**Avis délibéré de l'Autorité environnementale sur
la déviation de la RN7 à l'est d'Orange –
tronçons 1 et 2 - sur la commune d'Orange (84)**

n°Ae : 2022-79

Avis délibéré n° 2022-79 adopté lors de la séance du 24 novembre 2022

Figure 5 : Continuités écologiques locales au droit de la zone d'étude (Source : dossier)

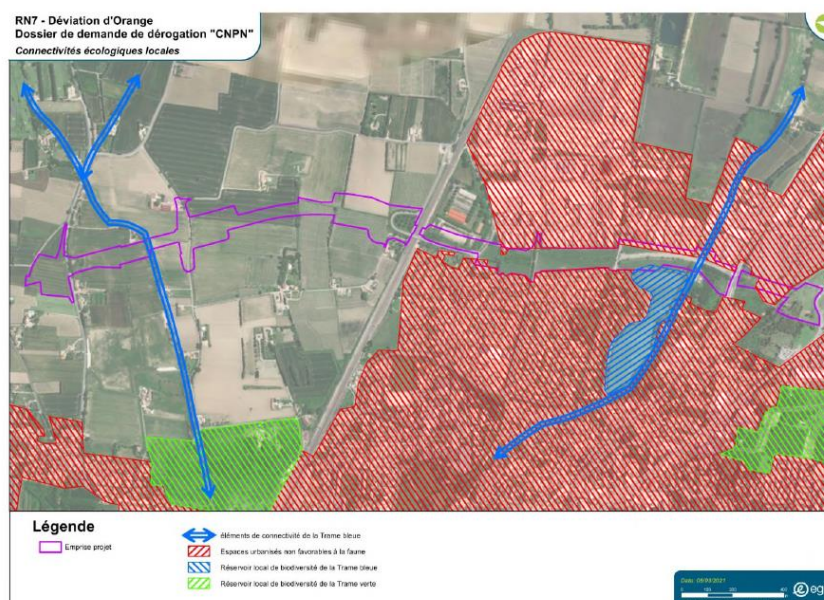
Le dossier souligne un contexte local urbanisé et marqué par une agriculture intensive peu propice à la continuité écologique et la limite à quelques bosquets et à la ripisylve (discontinue) de la Meyne. L'analyse mériterait toutefois d'être approfondie en particulier sur la perméabilité du tissu urbain et le rôle des occupations du sol agricole dans la trame verte.

L'Ae recommande d'approfondir l'analyse de la trame verte locale dans l'aire d'étude et son rôle dans la connexion avec les espaces de nature identifiés par le schéma régional de cohérence écologique.
